Mission régionale d'autorité environnementale
Île-de-France

**Avis en date du 19 juin 2019
de la Mission régionale d'autorité environnementale d'Île-de-France
sur le projet d'aménagement urbain du quartier des Paradis
situé à Fontenay-aux-Roses (Hauts-de-Seine)**

Fig. 2 : Constructibilité projetée – source : étude d'impact (page 22)

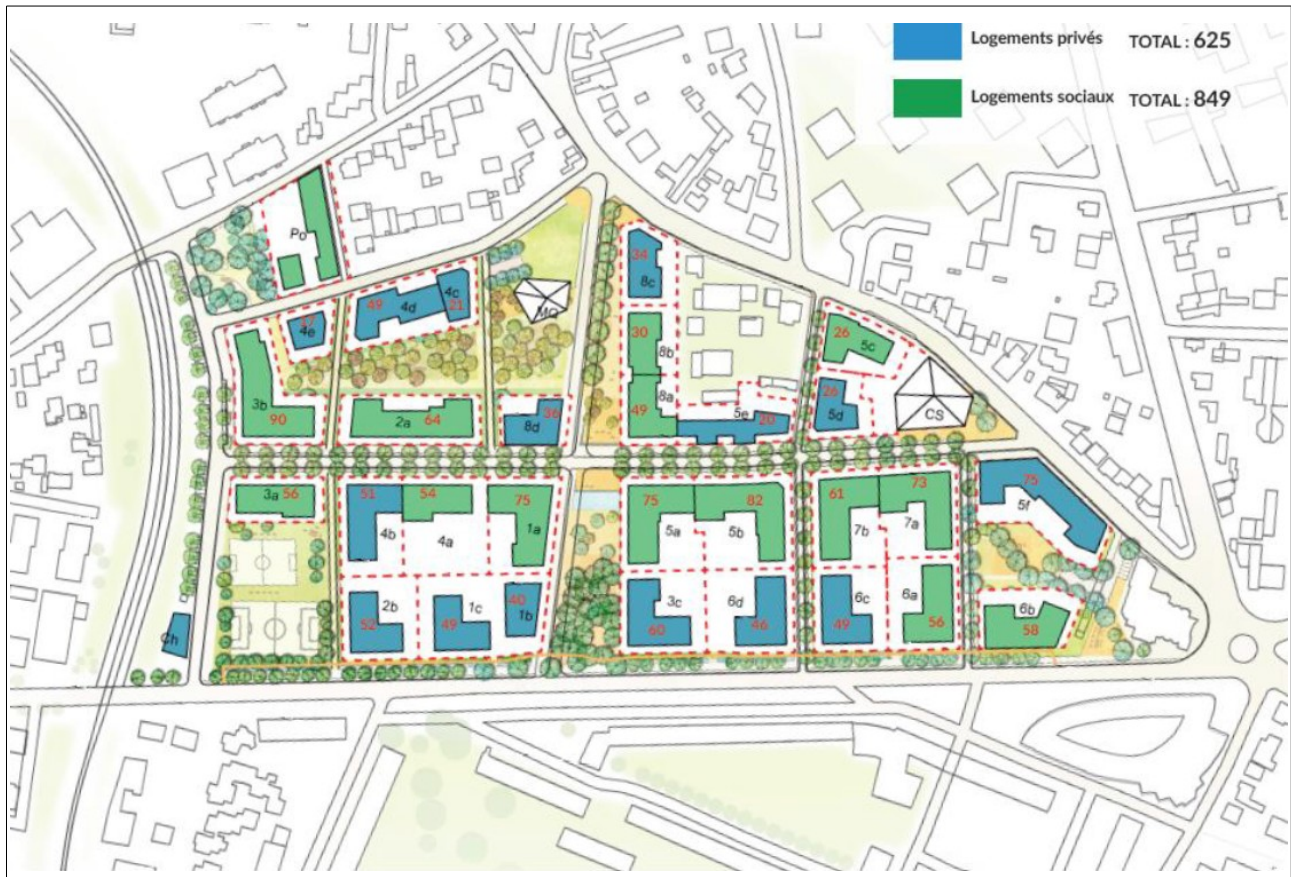
Par ailleurs, le maître d'ouvrage propose une répartition des volumes bâtis très différente de celle d'aujourd'hui susceptible d'améliorer significativement le cadre de vie. Celle-ci prévoit notamment une diversification des hauteurs, une certaine continuité avec le bâti environnant (qui reste à démontrer, puisque des immeubles en R+5 semblent notamment projetés en vis-à-vis du tissu pavillonnaire) et des alignements de façades le long des rues. Ainsi, la future forme urbaine crée les conditions d'une ouverture du quartier au regard des actuelles barres de logement qui l'enserrent. Toutefois, les esquisses présentées (Fig. 3) doivent désormais donner lieu à une analyse plus approfondie des impacts paysagers du projet. De même que l'orientation visant à « *privilégier, d'une manière générale, une orientation architecturale autour de matériaux nobles et durables et éviter la monotonie d'une architecture en bloc* » (page 126) doit être traduite concrètement. Enfin, une analyse des effets de la densification du bâti sur les perceptions du quartier est également attendue.
